廃室発第4号  
令和3年4月16日

東海発電所原子力事業者防災業務計画の読み替えについて（連絡）

東海発電所原子力事業者防災業務計画 読み替え表

別図2-9-4

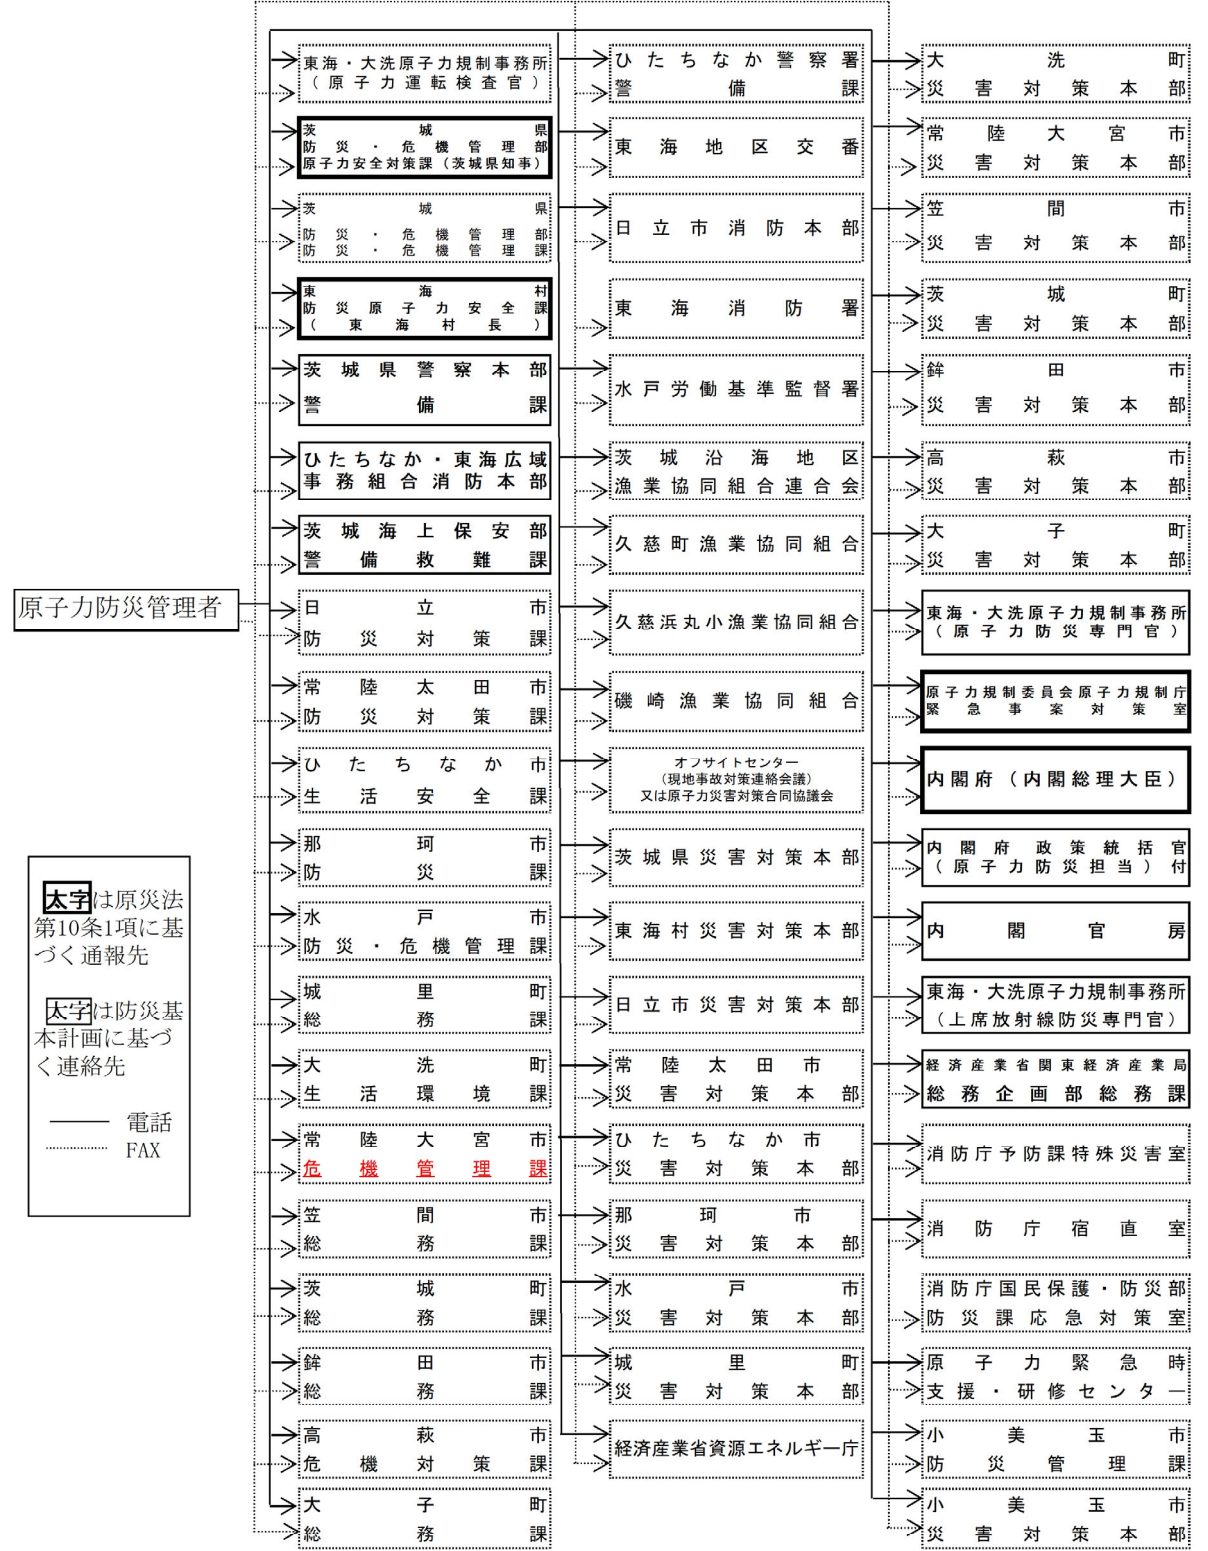
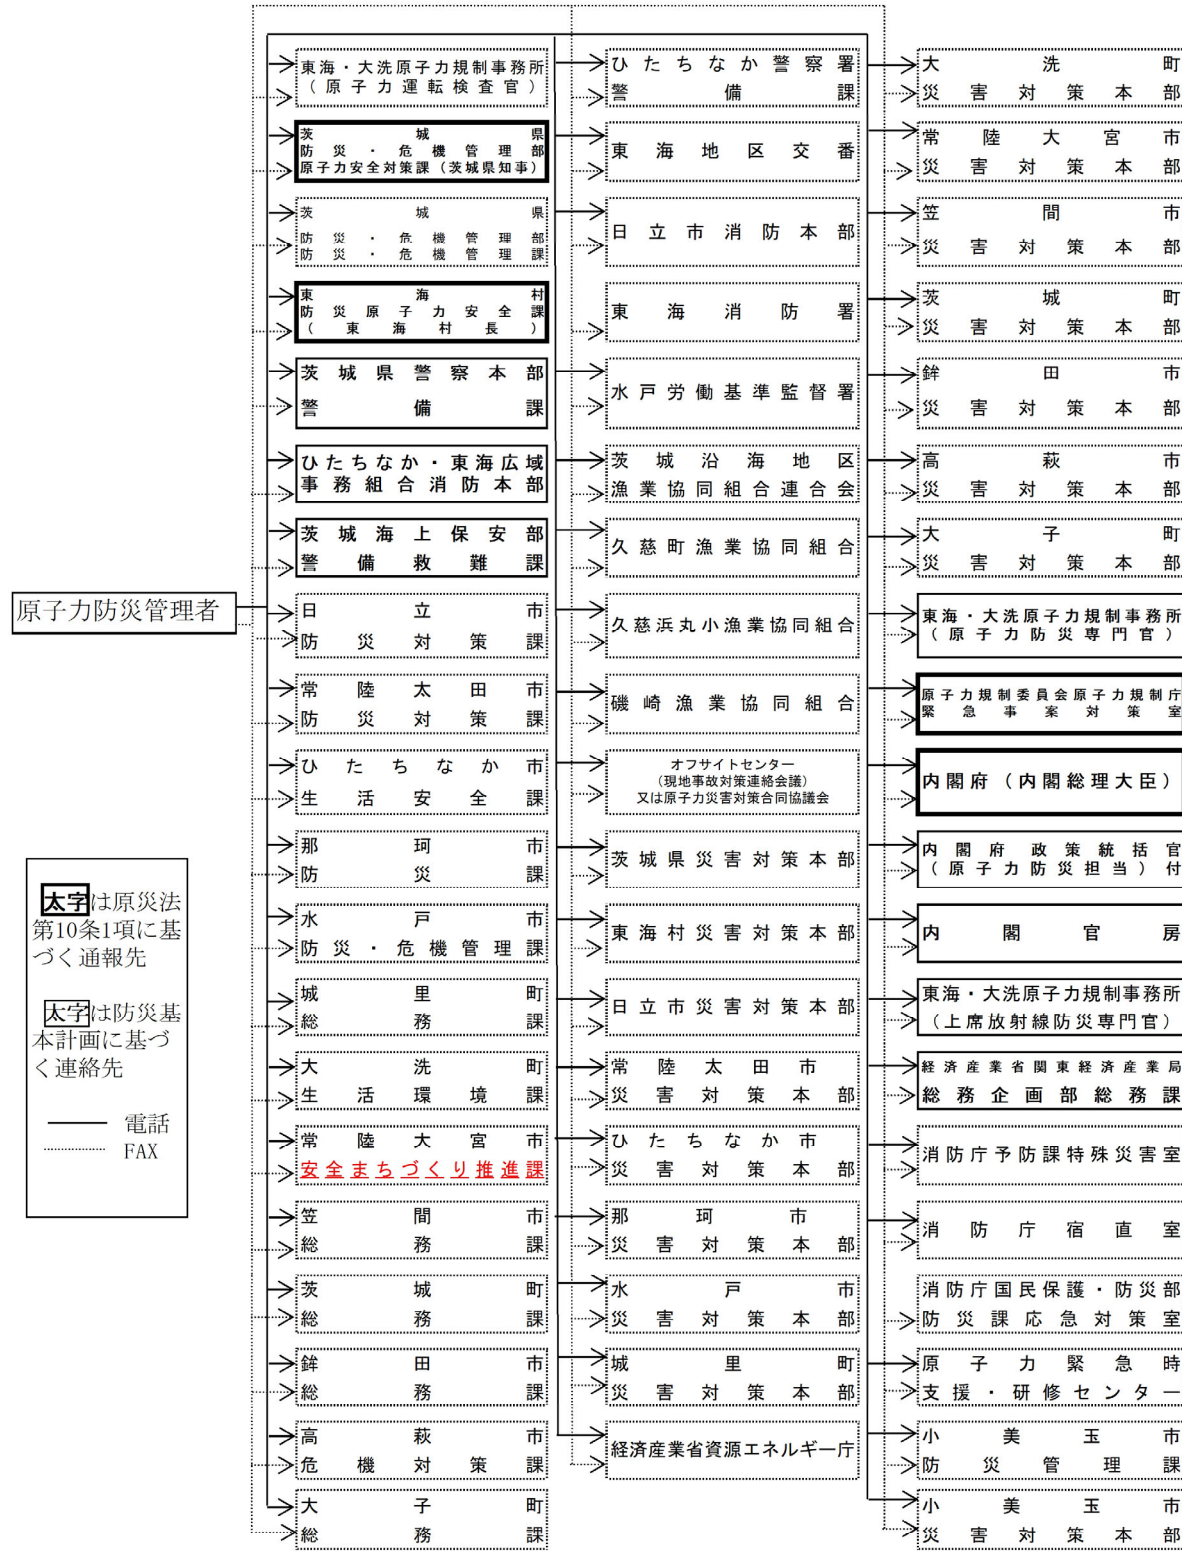
常陸大宮市の組織再編に伴う読み替え
